E

2.この競技課題図面において、下記のような要望があれば記入してください。

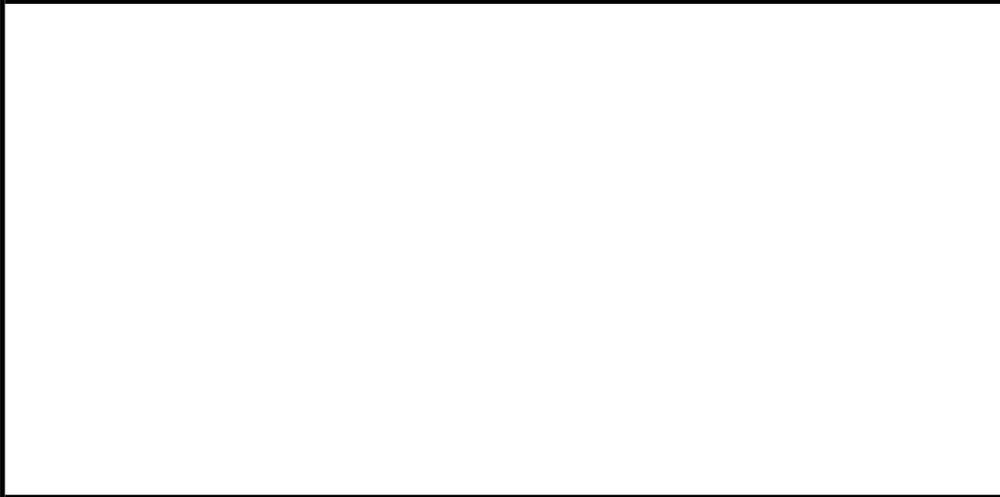
②③の組み合わせをG課題の①②のような要素を導入すると
加工面が増加し、難易度を向上させていいのではと思いました。

タイヤ形状は、円形状（ザグリ）表現できると、「移動手段」と伝わりやすいと思いま
した。
